正式图纸

型 号	BJT006	设 计	制 图	审 核	核 准	视 图
名 称	装 配 图		孙美凤	开发部		
			2009-10-20	2012.06.28		
材 料		第 1 页, 共 1 页		比例: 2: 1: 1		
绘 图 单 位: mm 普 通 公 差: ±0.05		 ® BAO JIE ELECTRONICS (SHEN ZHEN) LIMITED 宝捷时计电子（深圳）有限公司

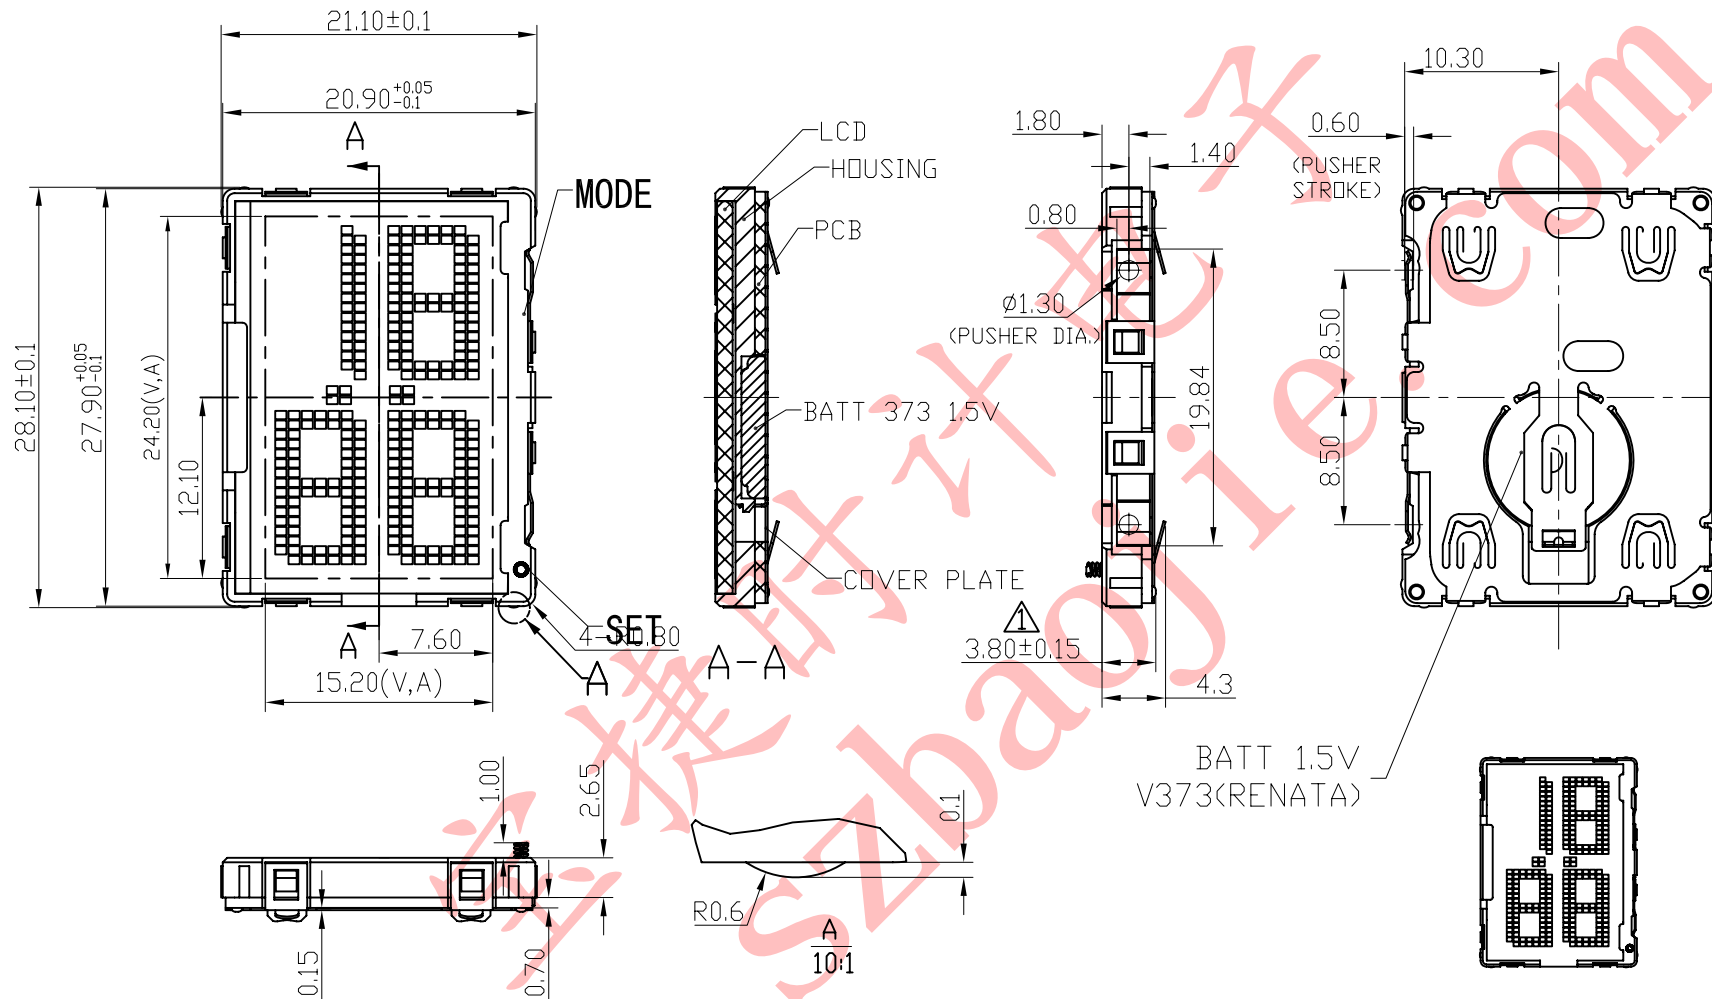
修订		版本	B
项目	描述	日期	
①	对照实物, 将机芯厚度从3. 60mm改为3. 80mm	2012-06-28

3、机芯厚度(无蜂鸣片): 3.80 ± 0.15
